Christian MONTFORT  
Commissaire Enquêteur

ENQUETE PUBLIQUE UNIQUE AU BENEFICE CONJOINT  
DE LA SOCIETE DES AUTOROUTES DU SUD DE LA FRANCE  
ET DU CONSEIL DEPARTEMENTAL DES BOUCHES-DU-RHONE,  
DANS LE CADRE DU PROJET DE REALISATION DU COMPLEMENT  
AU DEMI- DIFFUSEUR DE SALON NORD DE L'AUTOROUTE A7  
SUR LA COMMUNE DE SALON DE PROVENCE,  
PORTANT SUR L'UTILITE PUBLIQUE DU PROJET, LA MISE EN COMPATIBILITE  
DU PLU, LE PARCELLAIRE ET SUR L'AUTORISATION ENVIRONNEMENTALE

--- **RAPPORT DU COMMISSAIRE ENQUETEUR** ---

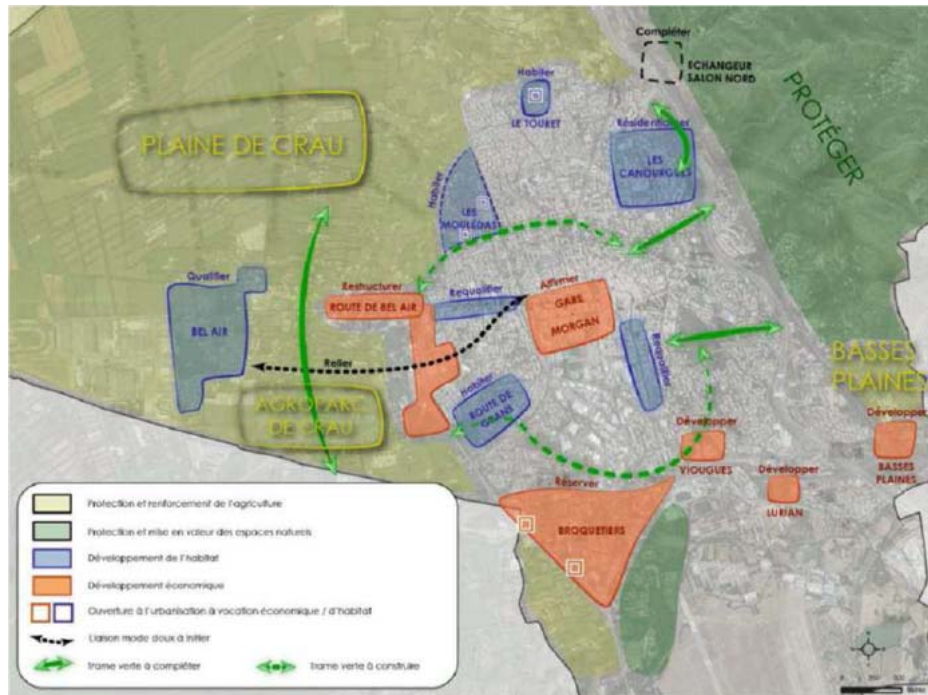
-c8- « L'édification d'un mur antibruit de 3m de hauteur sur 300m de longueur le long du chemin du Talagard en dévalorisera le caractère naturel et attrayant pour les promeneurs et randonneurs »

**Commentaire du commissaire enquêteur :** Des plantations par la commune et/ou une végétalisation du mur pourraient permettre d'atténuer cet inconvénient.
